Servicehinweis AE 4200 MC - 31.10.2007

Service Note AE 4200 MC - 31.10.2007

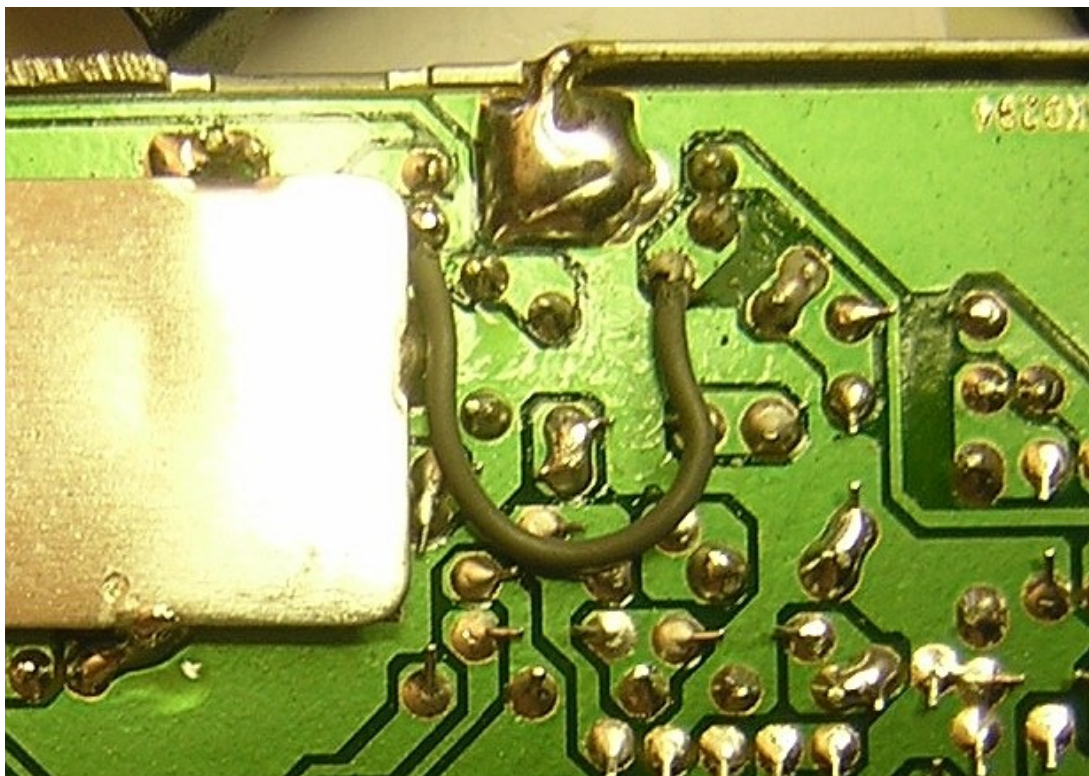
Ein Teil der im September 2007 ausgelieferten AE 4200 MC hat möglicherweise das Problem, dass der Empfänger nach Loslassen der Sendetaste bis zu einigen Sekunden Zeit benötigt, bis er volle Empfindlichkeit erreicht.

Mit unserer Serviceanleitung vom 1.10.2007 hatten wir eine Umbauanleitung veröffentlicht, die hiermit zurückgezogen wird. Es ist einfacher und effizienter, eine Brücke über D 7 einzulegen, als den nicht angeschlossenen R 54 mit einem zusätzlichen SMD Widerstand nachträglich zu verbinden.

Überbrücken Sie die Diode D 7 mit einem Stück Draht auf der Lötseite:

Die angezeigte Brücke entspricht der Diode D 7 auf der Komponentenseite.

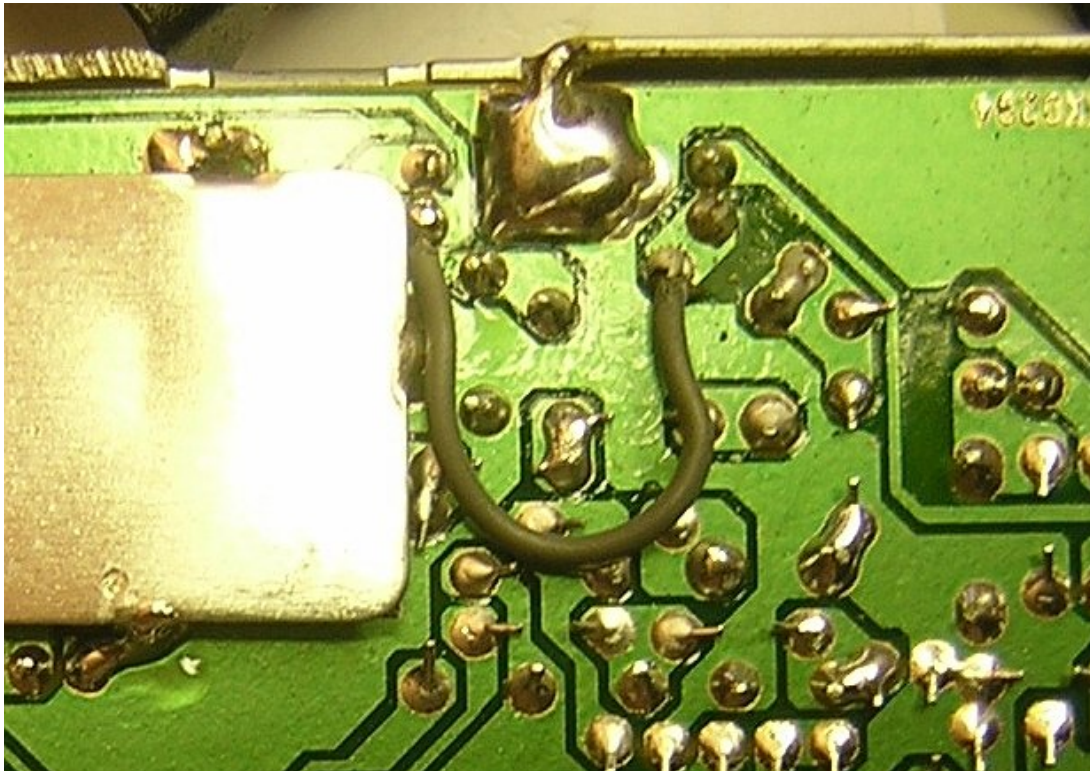
A part of our September 2007 production lot has the problem, that the receiver needs some seconds after releasing the PTT button to reach the full receiver sensitivity.

It is more easy and efficient to add simply **a jumper wire across D7** instead of adding an SMD resistor as described in service note 1.10.2007

add a short insulated wire as **jumper across Diode D7** on the soldering side (the diode is on component side):

The shown jumper corresponds to the connecting points of D 7 on the other side of the PC board.
